Parts Bulletin

PB25-030 25/5/28

件 名: シフトレバーの変更

該当モデル: MFS 8/9.8C(W), MFS 9.9/15/20E(W), MFS 25/30D: 012059BE～

No.1 シフトレバーの変更内容

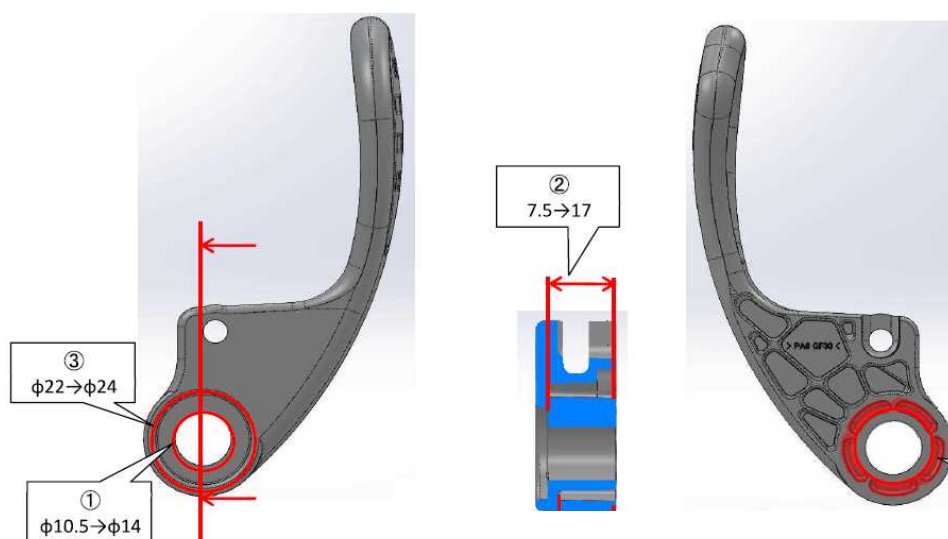
- ① カラー挿入穴径 : $\phi 10.5 \rightarrow \phi 14$
- ② カラー挿入部肉厚 : 7.5(mm) $\rightarrow$ 17(mm)
- ③ ラバーワッシャ部ザグリ径 : $\phi 22 \Rightarrow \phi 24$

〈部品〉

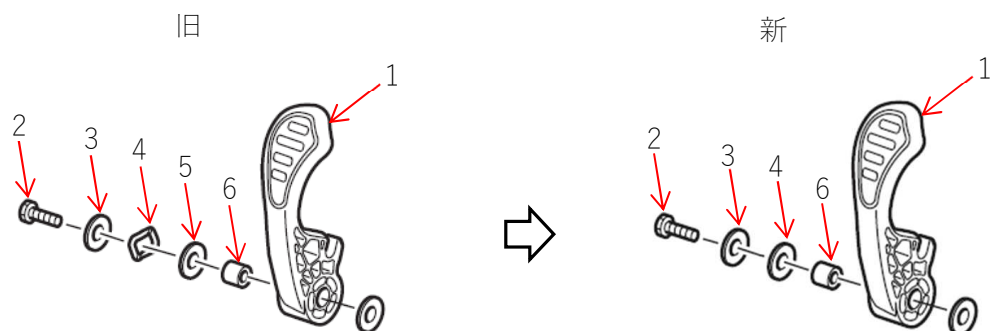
No.	部品名	旧部品番号	新部品番号	個数	互換性	モデル
1	シフトレバー	3RS-66110-1	3RS-66110-2	1	●	MFS 8/9.8C(W) MFS 9.9/15/20E(W) MFS 25/30D ティラハンドル モデル
2	ボルト	9101E3-0620	9101E3-5635	1	●	
3	ワッシャ	346-67115-0	345-05122-1	1	●	
4	ウェーブワッシャ → ワッシャ	3RS-05259-0	3GR-63108-0	1	●	
5	ワッシャ	3RS-61315-0	-	1	●	
6	カラー	3H6-63619-1	3GR-63066-0	1	●	MFS 25/30D EF モデル
7	ティラハンドルキット (ペーシック)	3VSQ63007-0	3VSQ63007-1	1	D
